监 理 通 知 单

工程名称：智慧能源偏关 9.95 万千瓦风电项目

编号：PGFD-ZL-ZHJL-052

事由：关于升压站架构光缆问题事宜

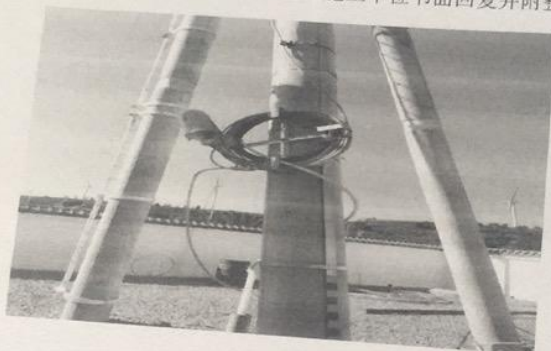
升压站架构检查发现以下问题：

- 1、升压站架构光缆施工不规范，不符合要求。
- 2、架构接地施工不符合规范要求，要求返工整改。
- 3、光缆接线盒内接线不符合要求，要求整改。

以上问题要求施工单位接到通知后立即按照规范执行，在 1 日内整改完成报业主项目部、监理项目部复查，施工单位书面回复并附整改后照片。
